**Conseil économique et social**

**Forum mondial de l'harmonisation
des Règlements concernant les véhicules****Groupe de travail de l'éclairage et de la signalisation lumineuse****Soixante-douzième session**

Accord de 1958 – Règlement**Règlements n^{os} 37 (Lampes à incandescence)****et 128 (Sources lumineuses à diodes électroluminescentes)****Proposition de complément 44 à la série 03 d'amendements
au Règlement n^o 37 (Lampes à incandescence)****Communication de l'expert du Groupe de travail
«Bruxelles, 1952» (GTB)***

Le texte reproduit ci-dessous, établi par l'expert du GTB, vise à introduire les nouvelles catégories de lampes halogènes H18, H19 et H20 et à apporter des corrections mineures aux catégories existantes. Les modifications apportées au texte actuel du Règlement apparaissent en caractères gras pour les ajouts ou biffés pour les parties supprimées.

Feuille PR21/5W/1, le dessin suivant:

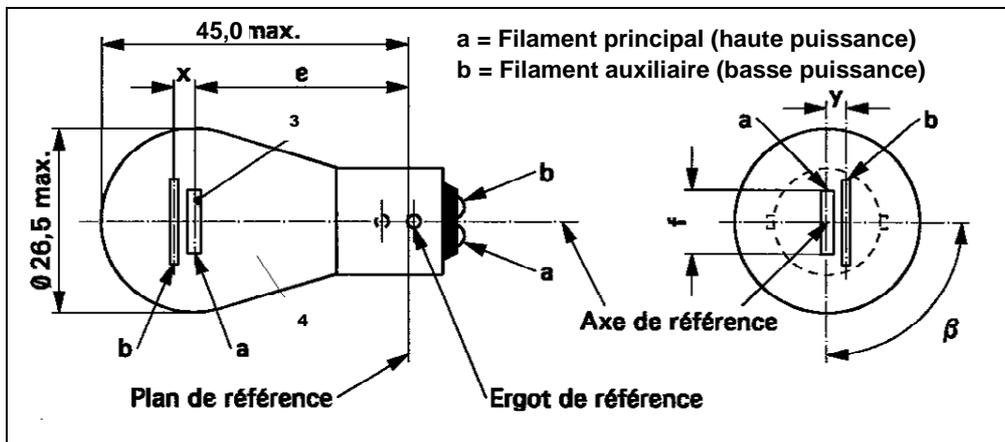
devient:

- Catégorie H1; feuille H1/1, note 2, le terme «électrode» est remplacé par «amenée»;
- Catégorie PR21/5W; le Groupe de travail «Bruxelles 1952» estime nécessaire d'améliorer la figure afin d'éviter les confusions et demande l'avis du secrétariat sur la question de savoir si cette partie de la proposition doit être séparée et former un rectificatif à la révision 6 et à la révision 7.

«2.4 **Limites de couleur plus strictes.**

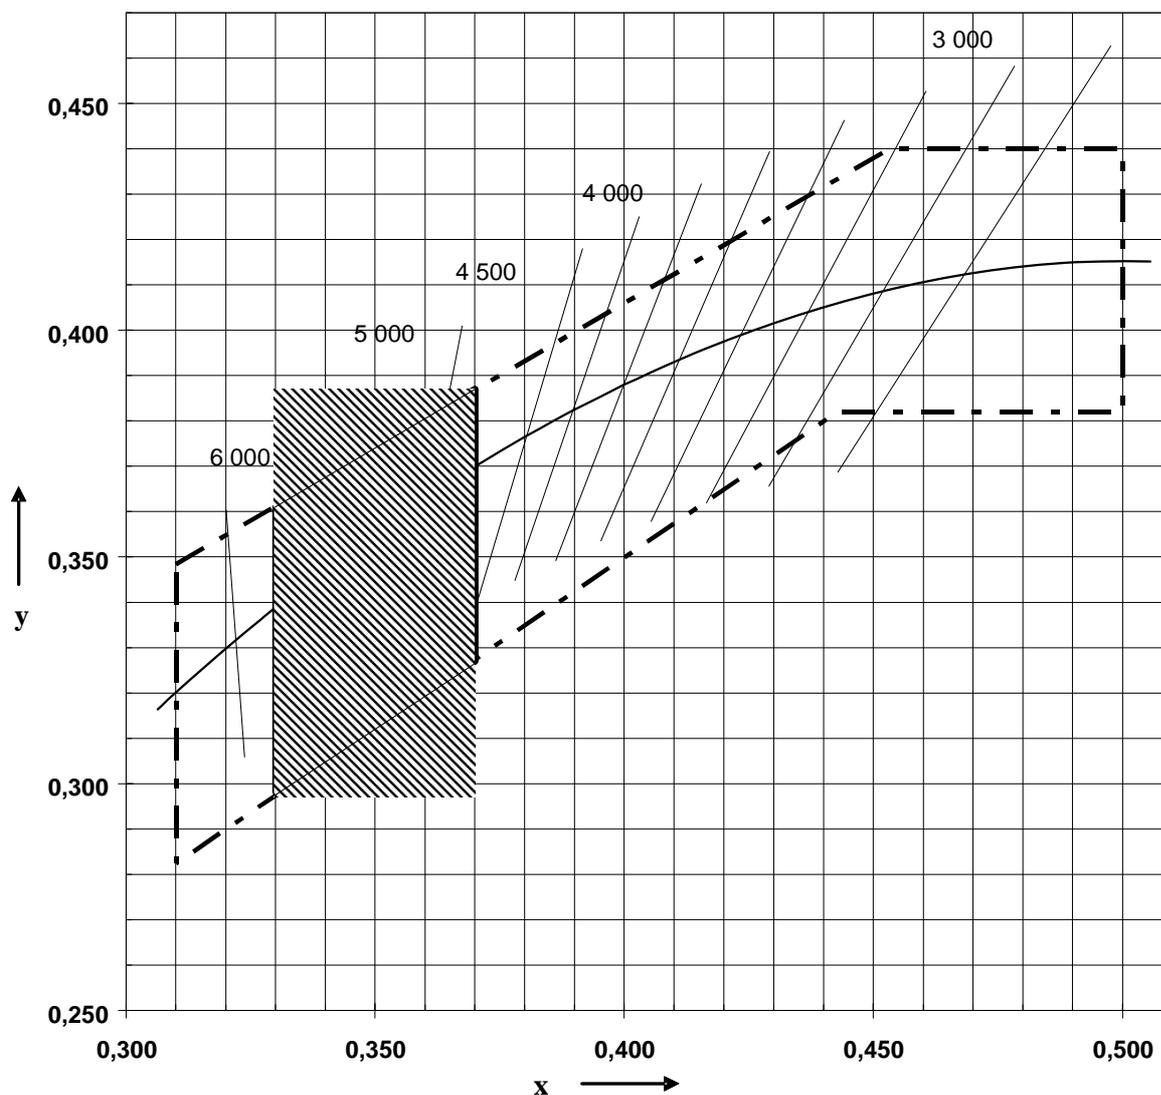
Annexe 5, insérer un nouveau paragraphe 2.4, comme suit:

La figure ci-après montre la zone de tolérance pour la couleur blanche (à l'intérieur des lignes en tireté) et la zone de tolérance restreinte pour la source lumineuse à incandescence H20 (zone ombrée délimitée par des lignes pleines) dans le système de coordonnées chromatiques de la CIE (x, y).
